**TRATTA A.V. /A.C. TERZO VALICO DEI GIOVI
PROGETTO DEFINITIVO**

**INTERCONNESSIONE DI NOVI LIGURE ALTERNATIVA ALLO SHUNT
GENERALI**

**Relazione generale di confronto fra soluzione approvata e
soluzione di variante**

Progettazione :								IL PROGETTISTA
Rev	Descrizione	Redatto	Data	Verificato	Data	Progettista Integratore	Data	 Consorzio Collegamenti Integrati Veloci Dott. Ing. Aldo Mancarella Ordine Ingegneri Prov. TO n. 6271 R
A00	Prima emissione	COCIV	25/06/14	COCIV	25/06/14	A.Palomba	26/06/14	
B00	Revisione per istr. ITF AND.TV.0050580.14.U del 22/07/2014	COCIV	25/08/14	COCIV	25/08/14	A.Palomba	26/08/14	
C01	Modifica livelletta	COCIV	24/03/15	COCIV	24/03/15	A.Palomba	25/03/15

Figura 1 – Stralcio planimetrico con indicazione dell'ubicazione del cantiere Operativo C.O.P.6 per la soluzione di Progetto Definitivo

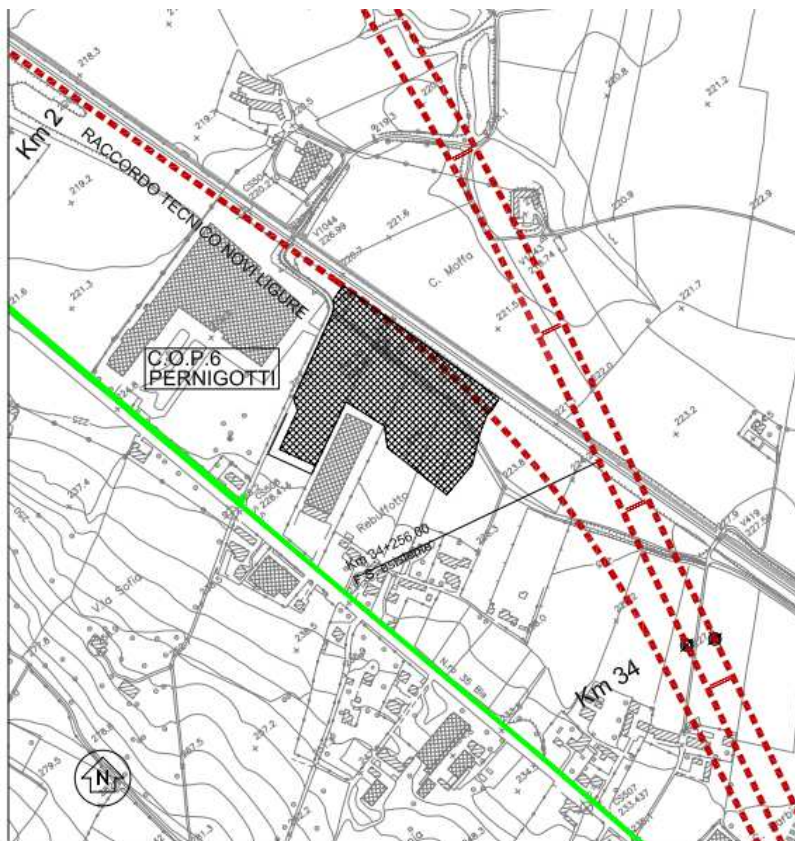
Nel progetto definitivo il Cantiere di che trattasi è un cantiere operativo ubicato tra l'imbocco della galleria del binario tecnico ed il tratto dell'adiacente linea storica Genova-Torino, in Comune di Novi Ligure. La sua superficie è pari a circa 36.100 mq, più una ulteriore area per il pozzo ricadente nella WBS GN1BB di occupazione temporanea pari a circa 22.600 mq (di cui circa 3.740 mq area definitiva).

Il Cantiere operativo C.O.P.6 (Cantiere Operativo Pernigotti in Novi Ligure), che nel progetto definitivo era funzionale alla realizzazione del binario tecnico di Novi Ligure, viene mantenuto, ma viene traslato di alcune centinaia di metri in direzione di Genova ubicandolo in prossimità dei cameroni della nuova interconnessione, occupando una superficie di circa 48.700 mq su un'area pianeggiante a cavallo fra la S.S.35bis, la Linea Storica Torino-Genova e l'involuppo del tracciato della variante, confinante con l'Outlet di Serravalle e l'area industriale di Novi Ligure insediata lungo la S.S. 35bis.

Figura 2 – Stralcio planimetrico con indicazione dell'ubicazione del cantiere Operativo C.O.P.8 per la soluzione di Progetto Definitivo

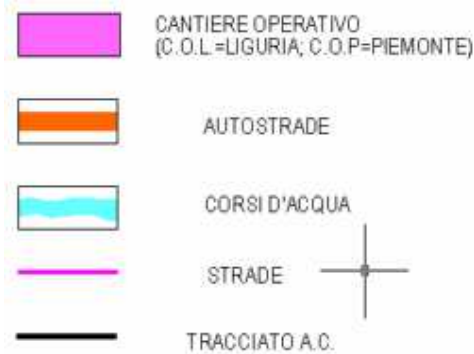
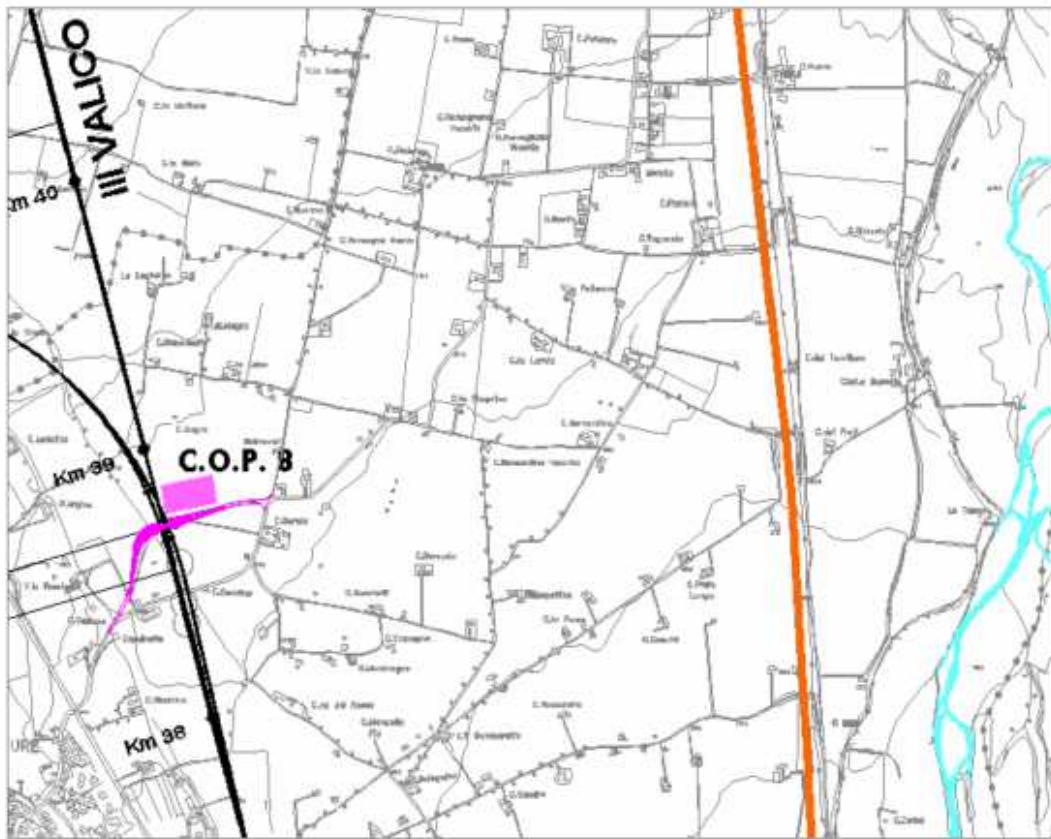
Nel progetto definitivo di contratto il cantiere operativo di cui trattasi è ubicato in corrispondenza dell'inizio dell'interconnessione per Torino intorno alla p.k. Km. 38+500 circa della Linea AV/AC. L'accesso al cantiere è assicurato dall'esistente viabilità e la sua superficie è stimata in circa 20.000 mq. Di seguito si riporta lo stralcio planimetrico che individua l'area interessata.

Figura 3 – Stralcio planimetrico con indicazione dell'ubicazione del cantiere Operativo C.O.P.9 per la soluzione di Progetto Definitivo

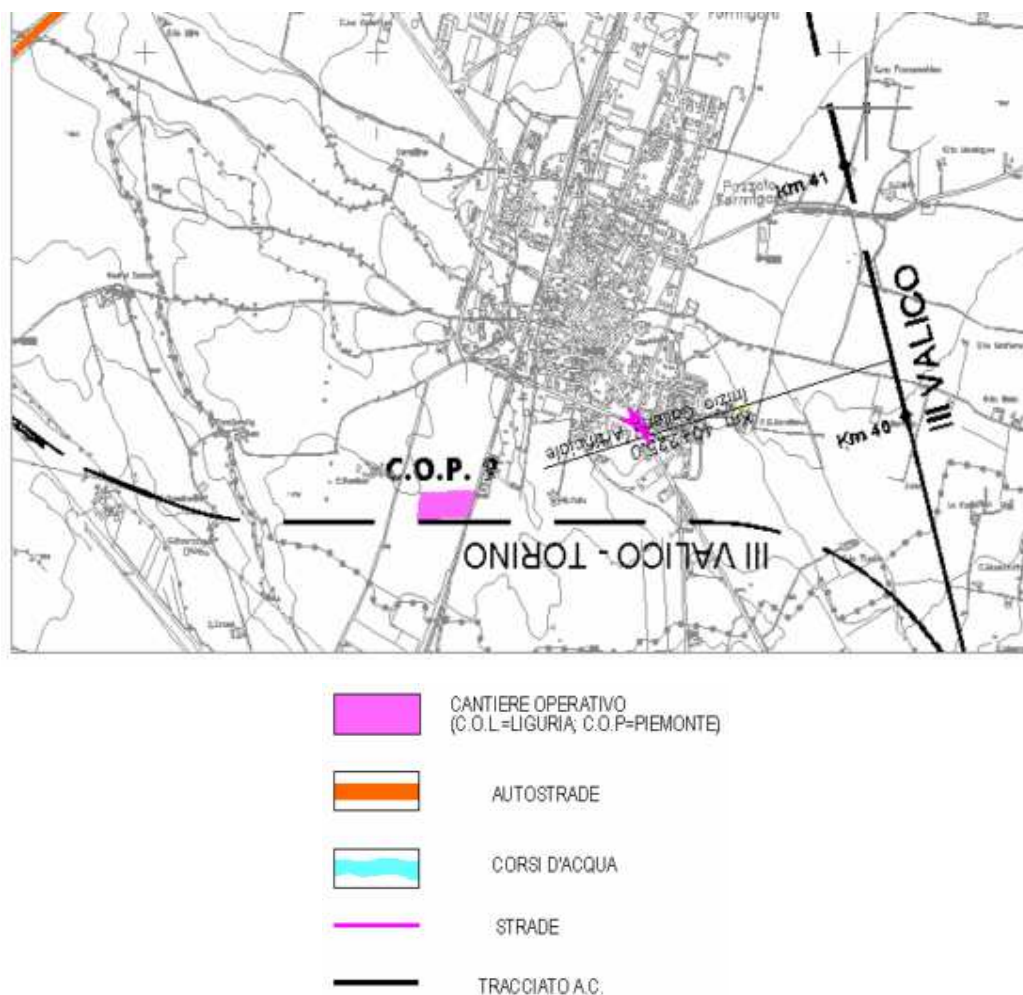
Nel progetto definitivo approvato il Cantiere di che trattasi è un cantiere operativo ubicato in corrispondenza nel punto in cui lo shunt per Torino, in galleria artificiale intorno alla pk 4+000 circa, sottopassa l'attuale Linea Ferroviaria Novi Ligure-Tortona, in Comune di Pozzolo Formigaro. La sua superficie è pari a circa 23.800 mq. L'accesso al Cantiere ricalca la viabilità esistente costituita da una strada Comunale che dopo un breve percorso di circa 500m, collega il campo alla vicina Circonvallazione di Pozzolo Formigaro.

Figura 4 – Stralcio planimetrico con indicazione dell'ubicazione del cantiere di Armamento C.A.2 per la soluzione di Progetto Definitivo

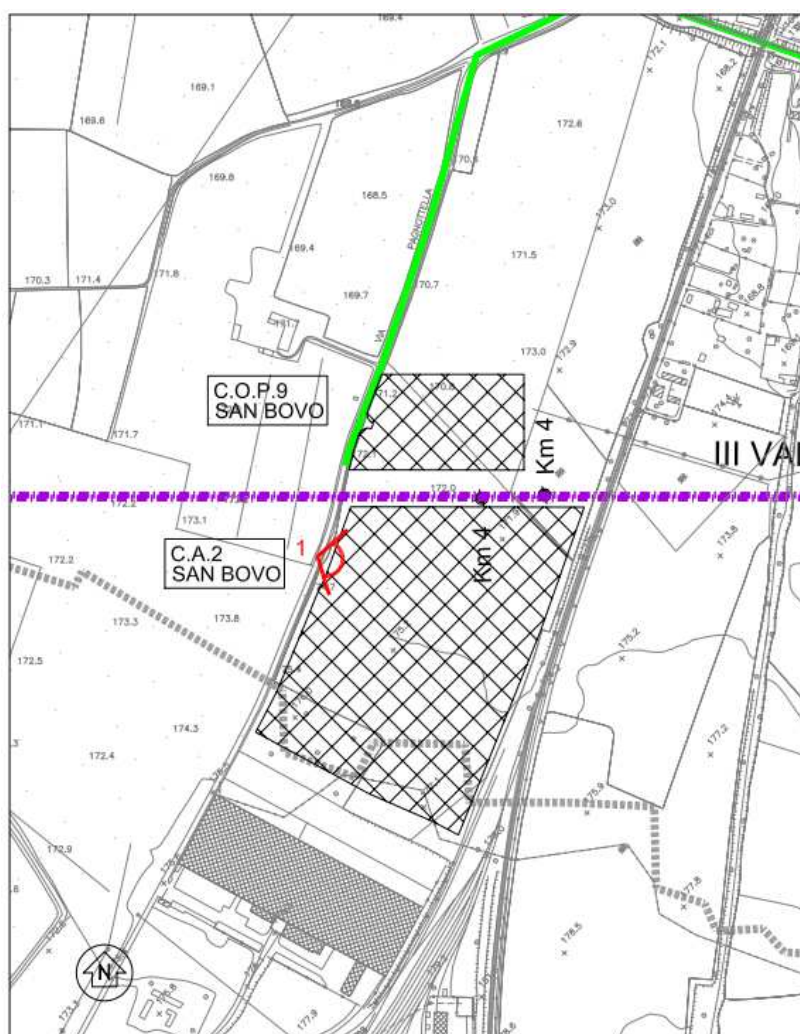
A seguito della variante, il Cantiere di Armamento C.A.2 (Cantiere di Armamento San Bovo) non è più funzionale all'armamento dello shunt per Torino e, pertanto, si rende necessario non ubicarlo più nella posizione prevista nel Progetto Definitivo approvato.

Figura 8 – Stralcio planimetrico con indicazione del Cantiere di armamento C.A.3 per la soluzione di variante

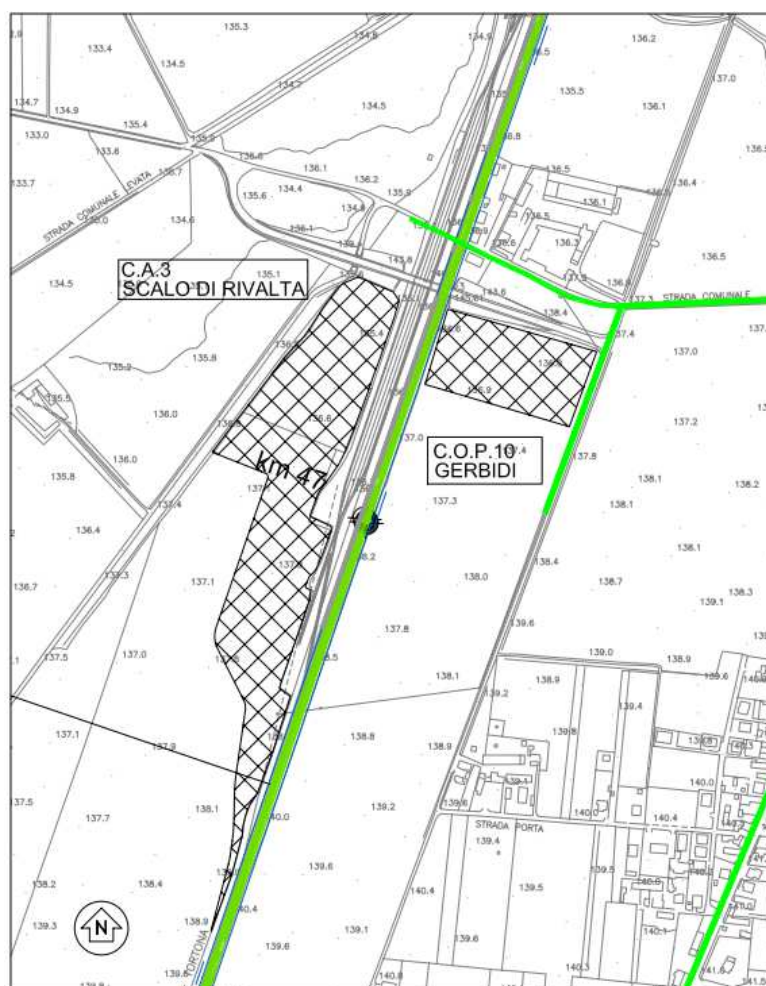
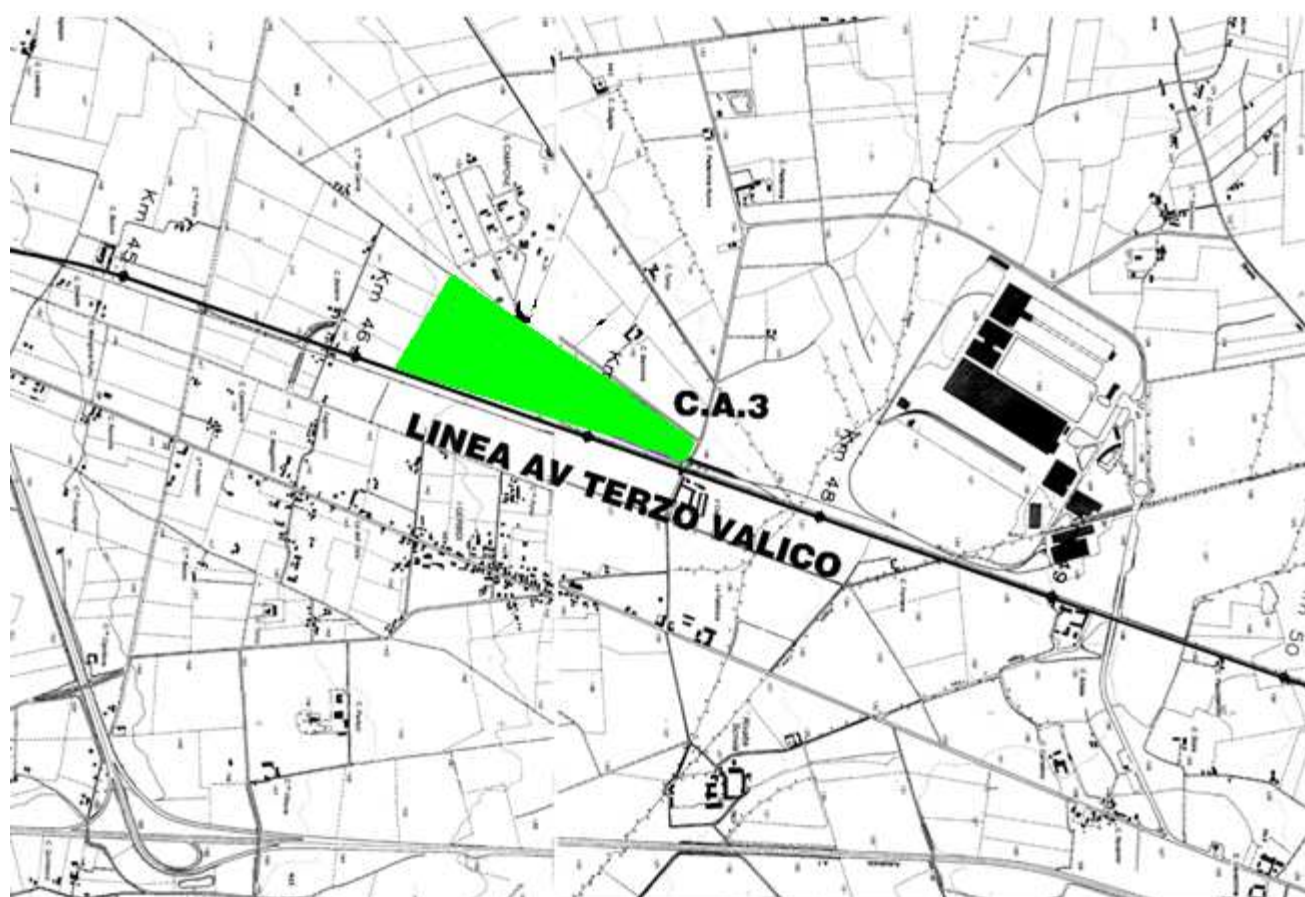
E' previsto inoltre che vengano allestiti un ufficio di cantiere con servizi igienici, aree di parcheggio per i mezzi di trasporto del personale addetto, una cabina Enel ed un locale gruppi elettrogeni.

Figura 6 – Stralcio planimetrico con indicazione Cantiere Operativo C.O.L.6 per la soluzione di variante

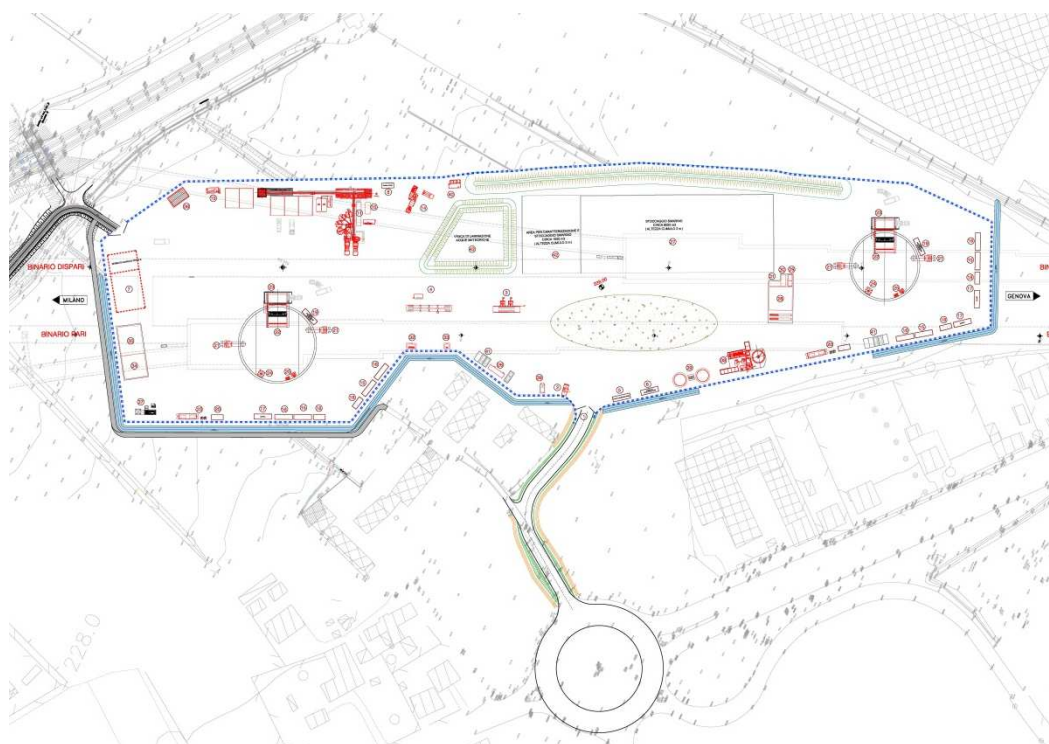
A seguito dell'eliminazione dello shunt, nella configurazione di variante risulta necessario riorganizzare la cantierizzazione del tratto di Linea AV/AC dalla progressiva p.k. Km. 33+000 circa alla p.k. Km. 52+900. Infatti l'eliminazione dello shunt Torino rende incompatibile la distribuzione dei cantieri secondo le previsioni di progetto definitivo di contratto stante il fatto che talune aree di cantiere verranno a trovarsi in posizione eccessivamente lontana dai punti di accesso alla Linea AV/AC rendendo estremamente difficoltoso l'approvvigionamento dei materiali a causa dei tortuosi giri da effettuare soprattutto per gli approvvigionamenti e per la successiva distribuzione dei materiali lungo la nuova Linea ferroviaria in costruzione.

Figura 35: Schema planimetrico by-pass aggiuntivi Galleria di Serravalle con passaggi a raso

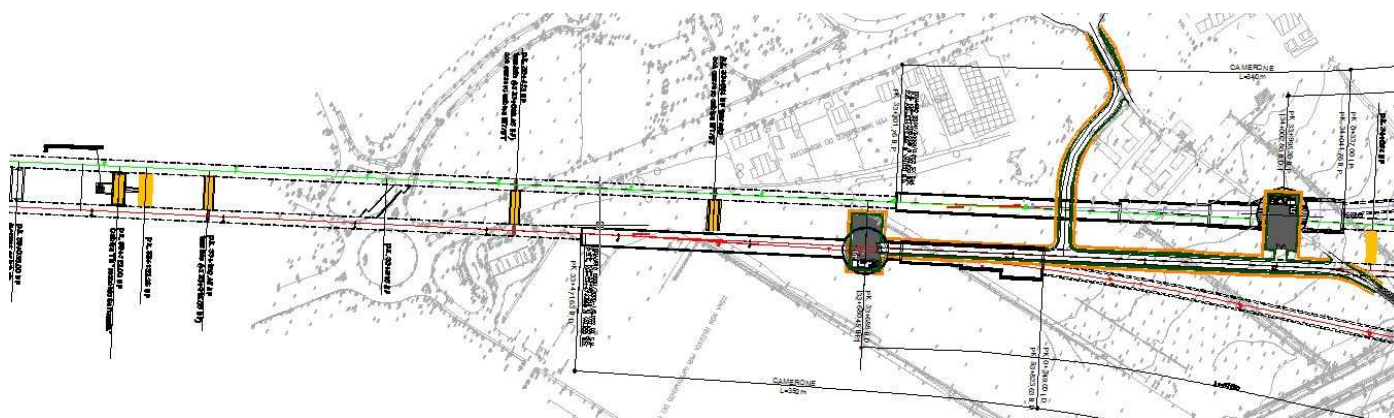
GN1Y0	By-pass di collegamento - Galleria Serravalle				X	X	OPERA MODIFICATA	Eliminati n.2 by-pass e modificate porte di accesso
RI14	Rilevato di Linea da Pk 37+395 a Pk 39+500	X	X				OPERA MODIFICATA	Modificato per effetto eliminazione rami interconnessione shunt
RI41	Rilevato Raccordo Tecnico III Valico - Novi Ligure da pk 1+918,00 a pk 2+353,00			X			OPERA MODIFICATA	Opera modificata dal nuovo ramo di interconnessione pari di variante
IV14	Cavalcaferrovia SP 152 alla Pk 38+765	X	X				OPERA MODIFICATA	Ridotta luce impalcato per effetto eliminazione rami interconnessione
IR1J	Rampa Sud Cavalcaferrovia SP 152 alla Pk. 38+765	X	X				OPERA MODIFICATA	Modificata rampa per effetto modifica luce impalcato WBS IV14
IR1K	Rampa Nord Cavalcaferrovia SP 152 alla Pk. 38+765	X	X				OPERA MODIFICATA	Modificata rampa per effetto modifica luce impalcato WBS IV14
